Vorlagennummer: FB 61/1115/WP18
 Öffentlichkeitsstatus: öffentlich
 Datum: 23.07.2025

Vorhabenbezogener Bebauungsplan Nr. 993 - Südstraße / Mariabrunnstraße -; hier:

- Bericht über das Ergebnis der Beteiligung der Öffentlichkeit gemäß § 3 (2) BauGB
- Bericht über das Ergebnis der Beteiligung der Behörden gemäß § 4 (2) BauGB
- Empfehlung zum Satzungsbeschluss

BLATT
1.3

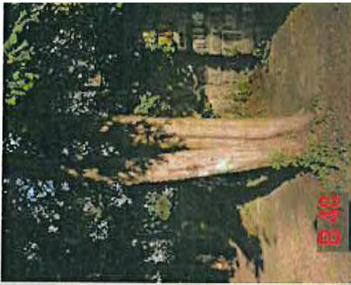
4.7. Bäume am Bunker GUTACHTEN: 3.136-aktualisiert
Im Bereich stehen auf der Parzelle 1213 im Schatten des Bunkers einige schwach entwickelte Bäume.
Roteliste Arten - 2 EIBEN
Im Bereich wurden keine Bäume gefunden, die gemäß Baumschutzsatzung zu erhalten wären.

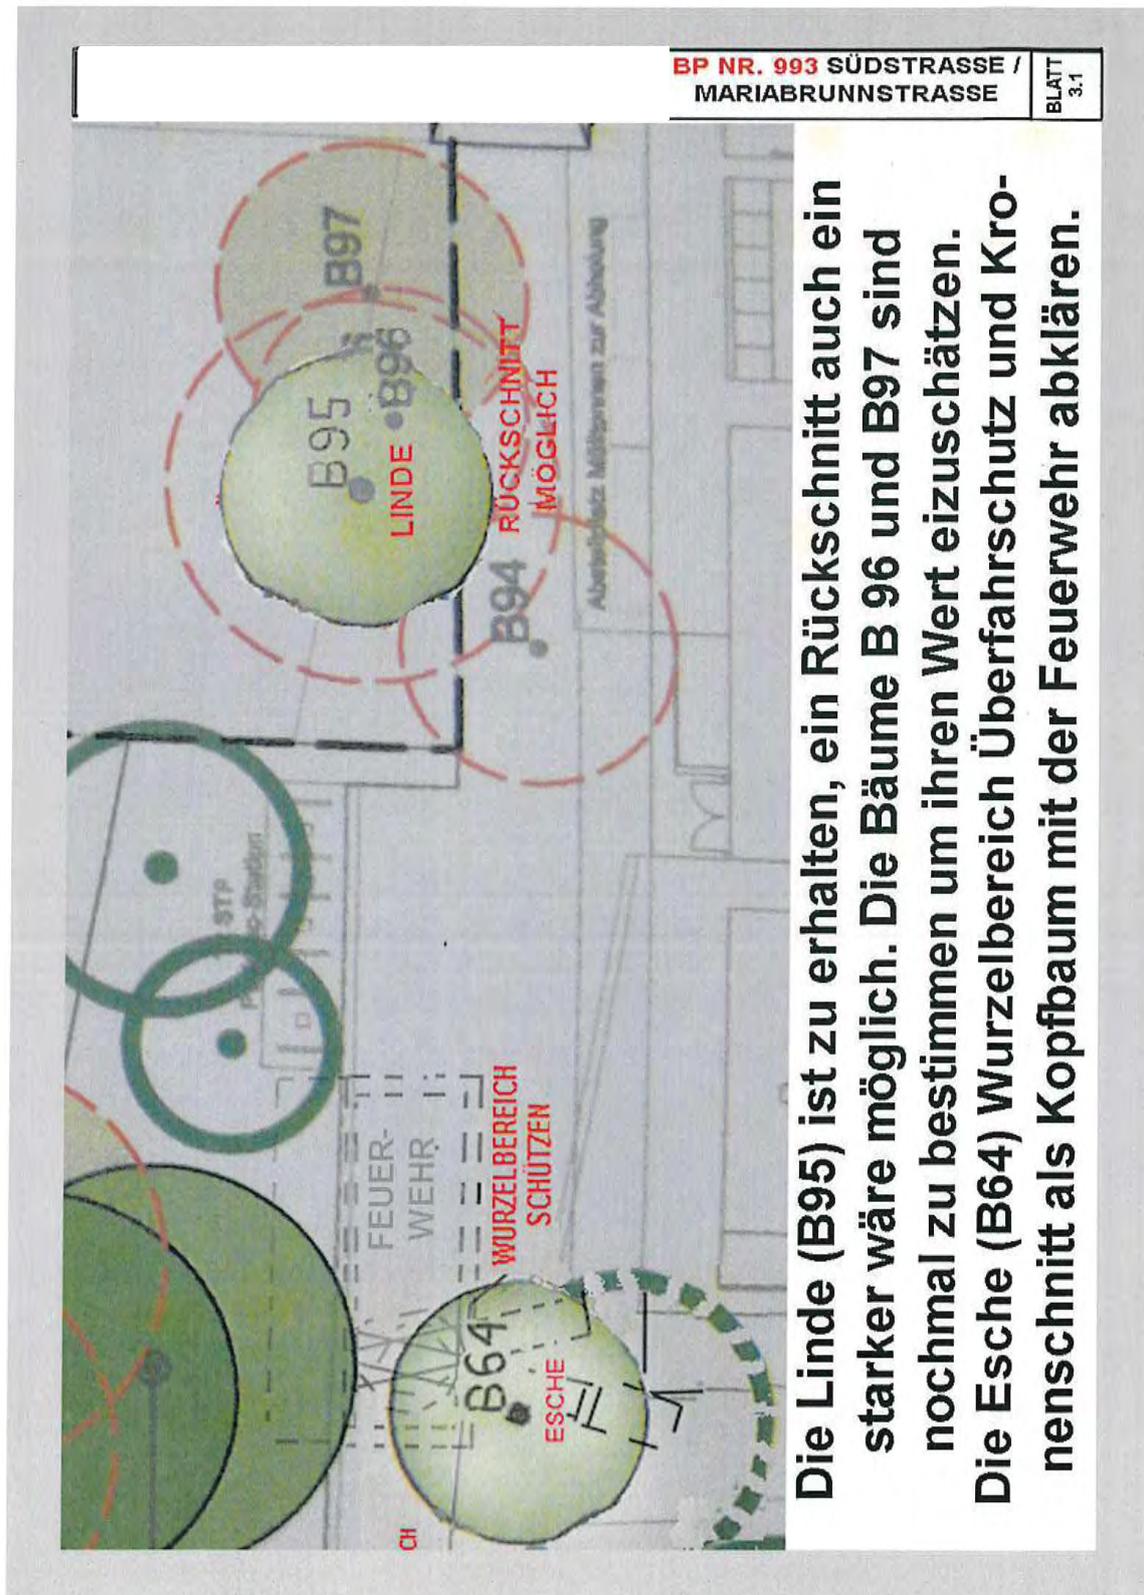
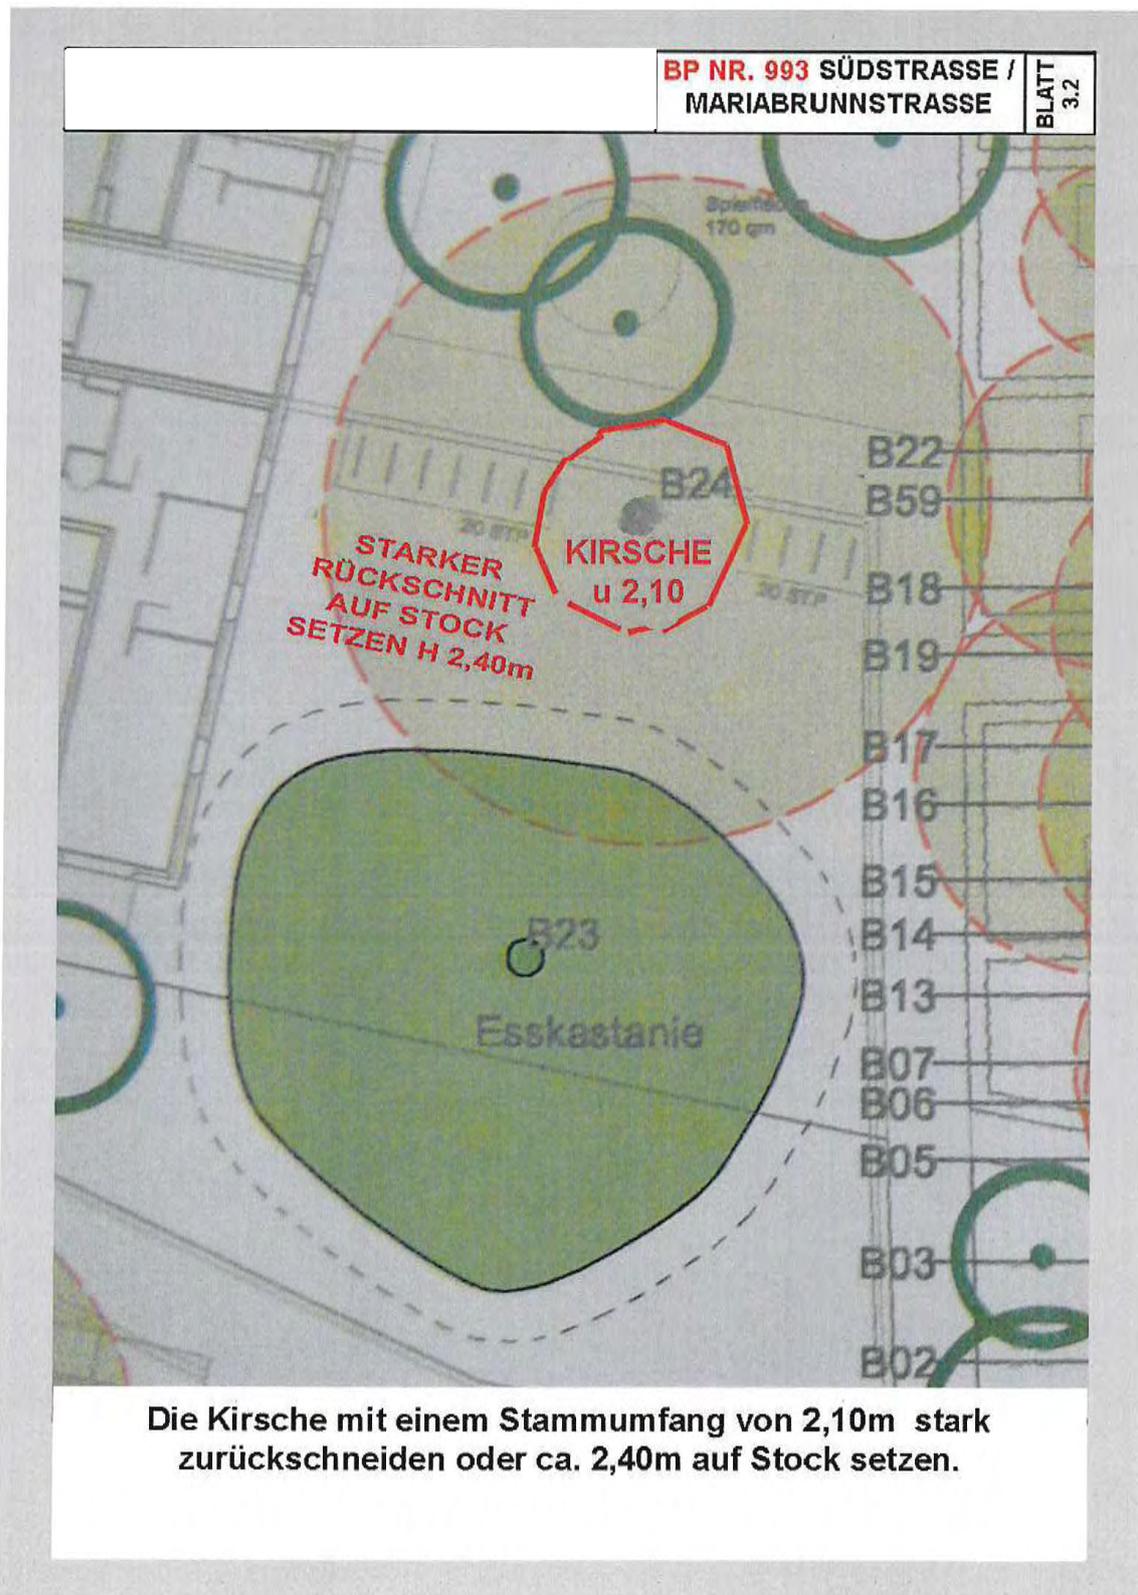
**Die Linde (B95) ist zu erhalten, ein Rückschnitt auch ein
starker wäre möglich. Die Bäume B 96 und B97 sind
nochmal zu bestimmen um ihren Wert einzuschätzen.
Die Esche (B64) Wurzelbereich Überfahrerschutz und Kro-
nenschnitt als Kopfbaum mit der Feuerwehr abklären.**

BLATT
4.2

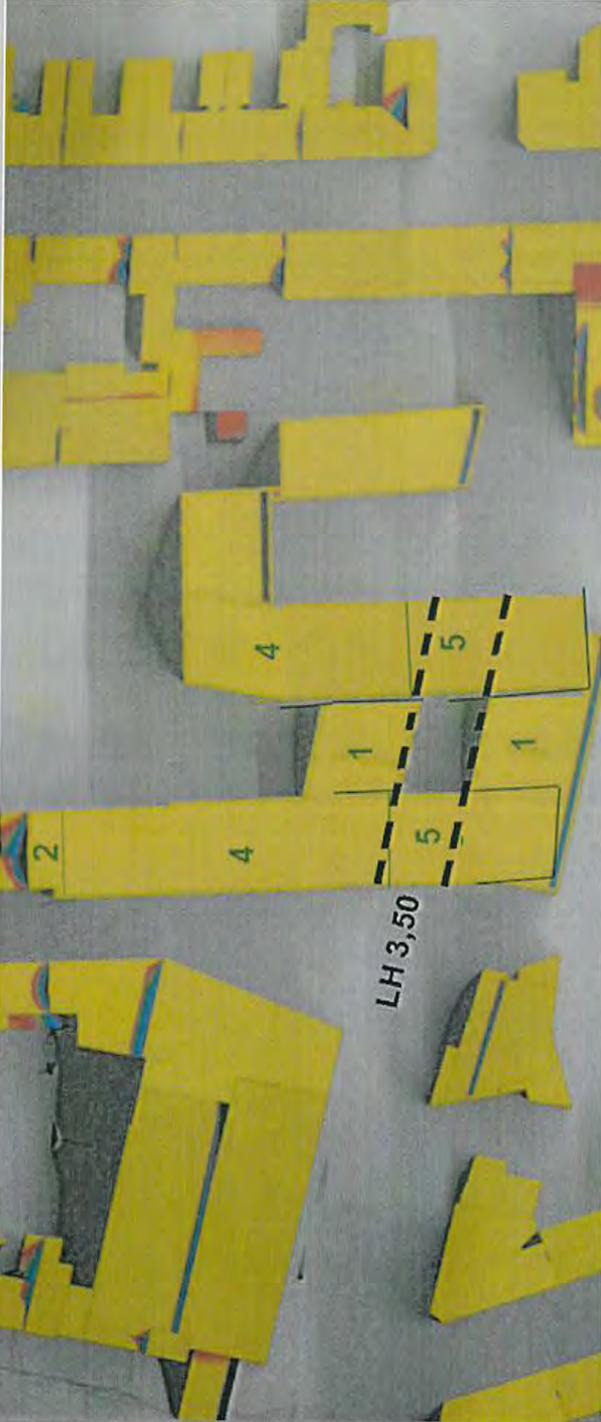
Der schlank gewachene Baum (Ausgleich Hospital B88) ist zu erhalten, da er noch jung und vital ist! Überfahrtschutz auf der Baumscheibe und Stammschutz. Mülltonnenabstellplatz rechts vom Baum einrichten und mit einer Heibuchenhecke abschirmen!

BLATT
5.2

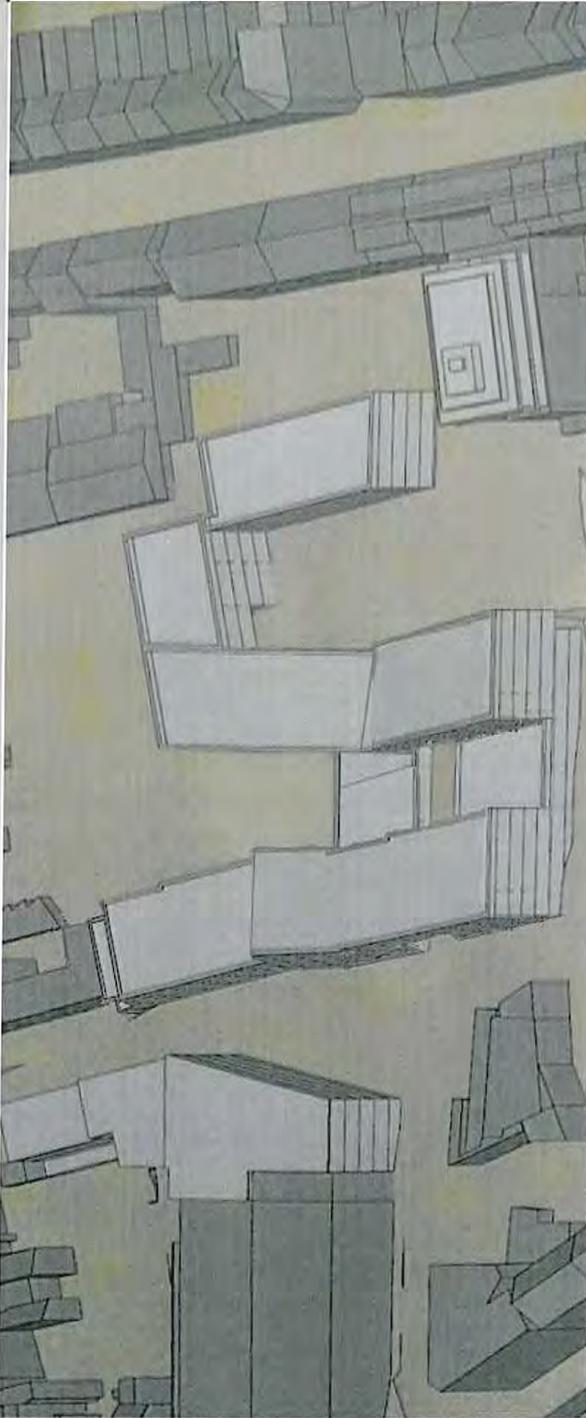
<p>Die zwei zum Park orientierte 4-geschossige Riegel verschatten den hinteren Bereich zu sehr und behindern den Luftaustausch und die Abkühlung im Sommer. Besser 2 Riegel in Richtung der Südstrassenbebauung teils 5.geschossig um an die gleiche Zahl an Wohneinheiten zu gelangen. Gewerbeflächenanteil zugunsten der Wohnfläche minimieren. Keine Gentrifizierung, mehr öffentlich geförderter Wohnbau-Anteil (50%) mit guter sozialer Durchmischung. Barrierefreies Wohnen und Seniorenwohnungen in größerer Zahl planen. Quartier möglichst autofrei halten, Zielverkehr nur Schrittempo, Beispiel Barcelona. Nur Carsharing und Behindertenparkplätze, sowie Halteplätze mit Parkscheibe. Parkraumsharing im Bestands-Parkhaus, Tiefgarage daher fraglich. ÖPNV, Fussgänger-, Fahrradverkehr und Leih-Fahrräder fördern!</p>

BLATT
1.4

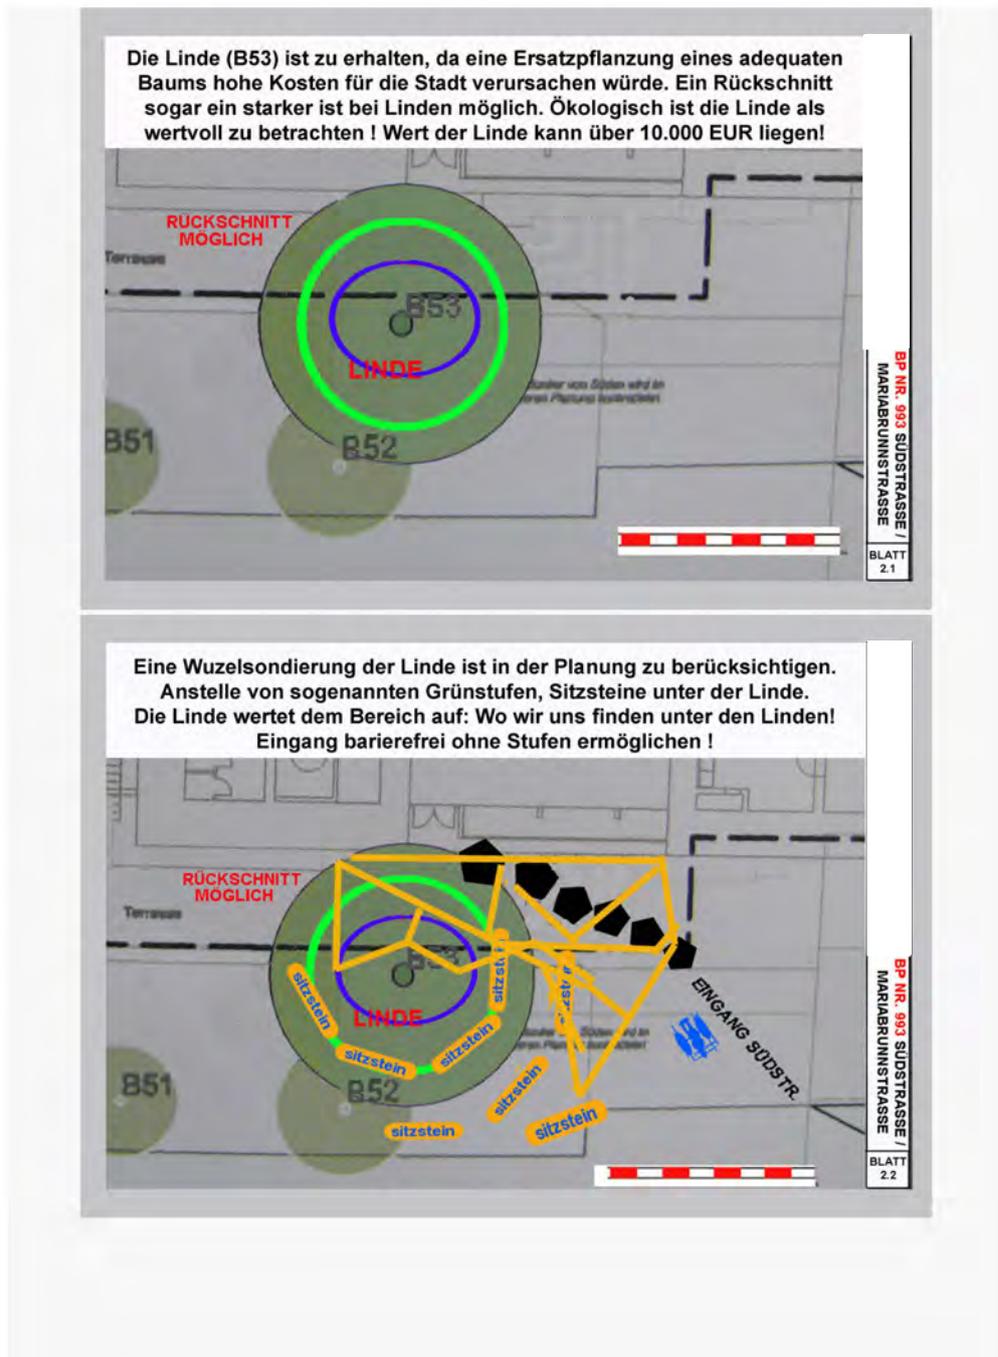
Die Kirschen am hinteren Bunkerbereich vor dem Zaun zu erhalten, ist sinnvoller und günstiger als eine Baumneupflanzung. Ausgleichmassnahmen andersweitig umsetzen.

BP NR. 993 SÜDSTRASSE /
MARIABRUNNSTRASSE
BLATT
4.4

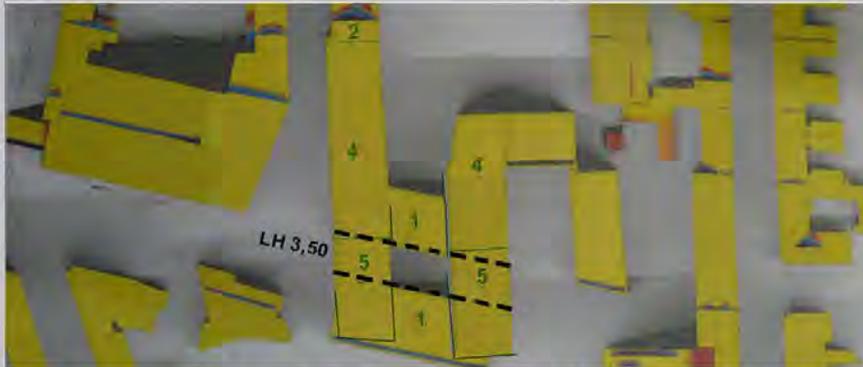
Die zwei zum Park orientierte 4-geschossige Riegel verschatten den hinteren Bereich zu sehr und behindern den Luftaustausch und die Abkühlung im Sommer. Besser 2 Riegel in Richtung der Südstrassenbebauung teils 5.geschossig um an die gleiche Zahl an Wohneinheiten zu gelangen. Gewerbeflächenanteil zugunsten der Wohnfläche minimieren. Keine Gentrifizierung, mehr öffentlich geförderter Wohnbau-Anteil (50%) mit guter sozialer Durchmischung. Barrierefreies Wohnen und Seniorenwohnungen in größerer Zahl planen. Quartier möglichst Autofrei halten, Zielverkehr nur Schritttempo, Beispiel Barcelona. Nur Carsharing und Behindertenparkplätze, sowie Halteplätze mit Parkscheibe. Parkraumsharing im Bestands-Parkhaus, Tiefgarage daher fraglich. ÖPNV, Fussgänger-, Fahrradverkehr und Leih-Fahrräder fördern!

BP NR. 993 SÜDSTRASSE /
MARIABRUNNSTRASSE
BLATT
5.1

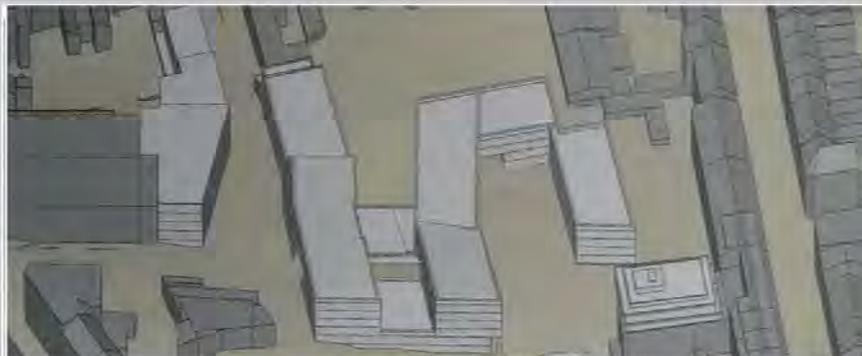
Planungsbereich ist eine Kaltluftschneise für die Innenstadt und bedeutend für das Kleinklima im Block. Laut Klimaentscheid ein Schutzbereich-Stadtklima siehe auch FNP 2019 Entwurf, dort Grünfläche. Besser Baumasse Verringern und bei direkt anschließender Nachbarbebauung Gebäude abtrepfen. Alle Ressourcen- und Energieverbräuche müssen CRADEL TO CRADEL betrachtet werden. Bestandsgebäude auf Weiternutzung prüfen. Heizung, Bauweise und Baustoffe der Gebäude mit Geringer CO₂- und Energie-Bilanz planen und zukünftige Hitze- Starkregenereignisse des Klimawandels mit einkalkulieren. Städtischer Boxpark dient als Stadtoase zur Luftreinhaltung und Kaltluftbildendes Potential. Keine Unterbauung von Freiflächen durch Tiefgarage, da sonst nötige Retentionsflächen für Starkregen wegfallen. Bestandsbäume unbedingt erhalten, nicht unnötig fällen, neugepflanzte Bäume brauchen Jahrzehnte um Altbäume zu ersetzen! Wenige kurzgemähte Rasenflächen. Ökopunkteausgleich an dem Gebäuden und Außenbereich: Fassadenbegrünung, Fledermausquartiere, Nisthilfen für Mauersegler u. andere Vögel, Insektenhotels. Auf dem Grünflächen der Dächer und Wiesen mit insektenfreundlichen Kräutern, Einheimische Stauden, Sträucher und Bäume bepflanzen, gut als Kleintier-, Vogel- und Insektennahrung.
